**Avis délibéré de la mission régionale d'autorité
environnementale sur le projet de microcentrale
hydroélectrique sur le torrent des Moulins à Sainte-Foy-
Tarentaise et à Montvalezan (73), présenté par la société
GEG Energies Nouvelles et Renouvelables.**

Avis n° 2022-ARA-AP-1317

Avis délibéré le 12 avril 2022

Figure 3: Localisation de la centrale de production source dossier

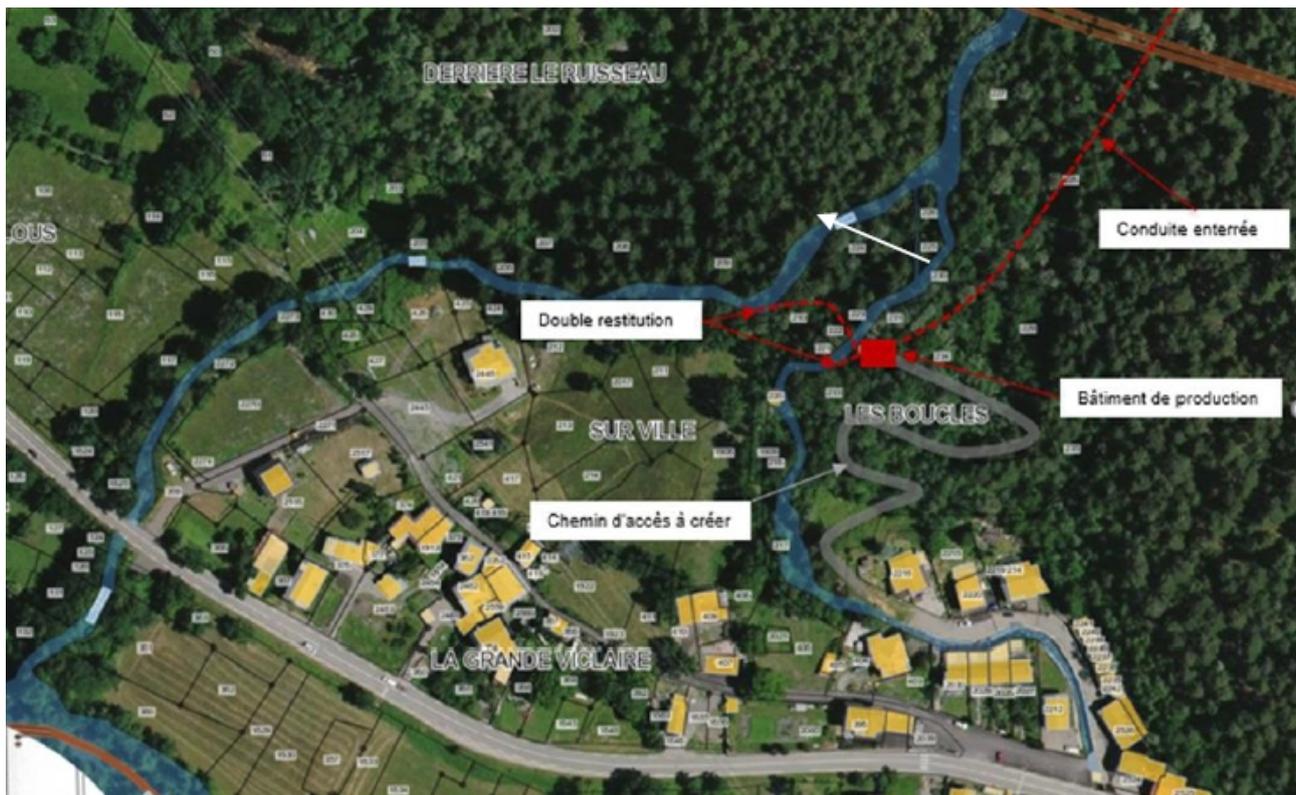
Le raccordement de la centrale au réseau de distribution électrique est simplement évoqué au conditionnel. Faisant pourtant partie du projet (cf. article L. 122-1-1 du code de l'environnement), ses caractéristiques et ses incidences doivent également être présentées et évaluées dans l'étude d'impact. Le dossier indique simplement qu'un « poste 20 kV se développe à proximité du projet dans le hameau de Viclaire. À ce stade d'étude, il est considéré qu'il sera possible de se raccorder au réseau de la Régie d'Electricité de Sainte-Foy Tarentaise ».

L'Autorité environnementale rappelle que le raccordement fait partie intégrante du périmètre du projet et, à ce titre, recommande de préciser les caractéristiques du raccordement de la centrale au réseau électrique, d'évaluer ses incidences éventuelles et de présenter les mesures prises pour les éviter, les réduire et si besoin les compenser.
